# 010

24 februari  
2006

# Technical Bulletin

## Distributieriem en kit 5492XS voor VAG motoren 1.8 – 20V

Fig. 1 nieuw systeem

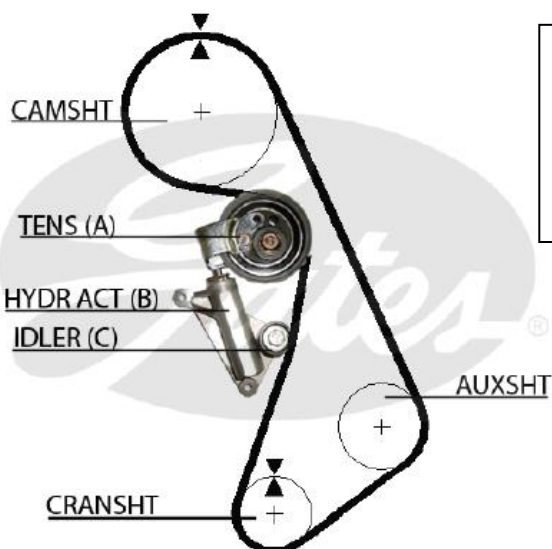
Na problemen met de levensduur werd er besloten om het distributiesysteem opnieuw te ontwerpen en om OE riem 058109119B/058109119C (5492XS – 153 tanden) te gebruiken met een hydraulische drukstang (2) 058109479B en een nieuwe spanrol 058109243E (nieuw systeem – Fig. 1).

**Noot:** Het oude systeem is op OES niveau niet langer beschikbaar. Het wordt ten sterkste aanbevolen op het hele systeem te vervangen door het nieuwe systeem (Fig. 1) als de originele distributieriem vervangen moet worden. Wees u ervan bewust dat de onderdelen van het oude en nieuwe systeem niet door elkaar gebruikt kunnen worden. Hierdoor voorkomt u motorschade.

- (A) Spanrol 058109243D of 058109243E
- (B) Hydraulische drukstang 058109479B
- (C) Meelooprol 058109244
